监理通知单

工程名称：隆化县村级光伏扶贫电站项目（2）

编号：ZHDL-LHFP-001

关于施工质量问题

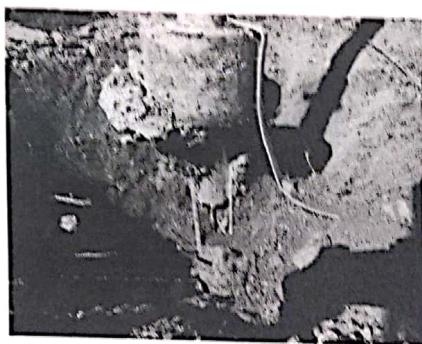
2019年10月13日监理人员在巡视检查光伏区天义沟桩基础施工时，发现个别浇灌柱垂直度和浇筑时震动不到位，出现严重空洞情况严重超出误差允许的范围等问题。

对以上问题要求有关施工单位严格按照图纸规范及相关施工方案的要求施工，严格自查、对不合格浇灌桩立即予以拔除，确保浇灌桩施工的质量，施工单位整改完成自检合格后报监理项目部复查，否则将给予严厉处罚。以上问题三日内整改回复。
